**Impianto per la produzione di energia elettrica e termica mediante combustione di rifiuti speciali non pericolosi in Comune di Cavaglià (BI)  
PAUR art. 27 bis**

**Risposte alle osservazioni e alle richieste di chiarimento pervenute  
dal Comune di Cavaglià**

Marzo 2024

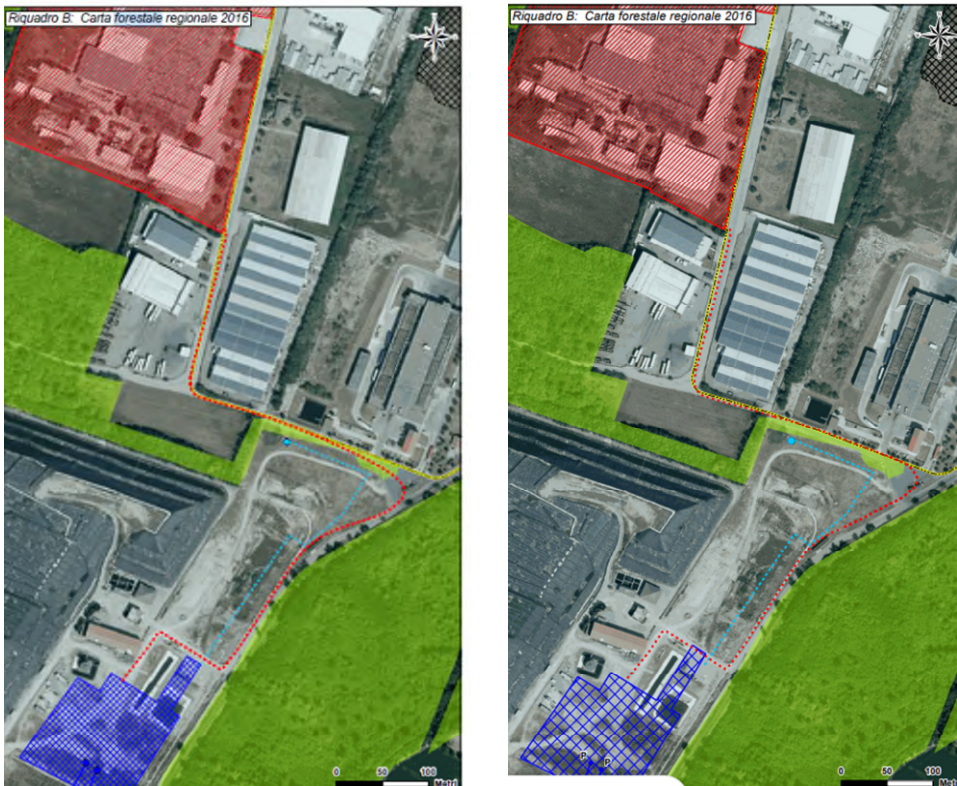
Nel sito sono presenti delle abitazioni sparse, come evidenziato nell'elaborato CAVA06V02F10GN10000AA018 – Planimetria analisi del contesto, ma queste abitazioni nascono come residenze a supporto dell'attività produttiva e artigianale, mentre non è presente un vero tessuto residenziale né, tanto meno, l'area ha destinazione urbanistica residenziale. Ciò, pertanto, non costituisce elemento escludente ai fini della localizzazione dell'impianto in questione.

In altri termini, la **presenza di case sparse ed aree con presenze antropiche, estremamente limitata** nella fascia di 500 metri dal perimetro dell'impianto, non è idonea ad escludere la possibilità di insediamento del termovalorizzatore, ma comporta solamente la necessità di assumere accorgimenti progettuali e necessarie misure compensative. Sul punto si rimanda a quanto già osservato con riguardo alla questione 1.1.1.
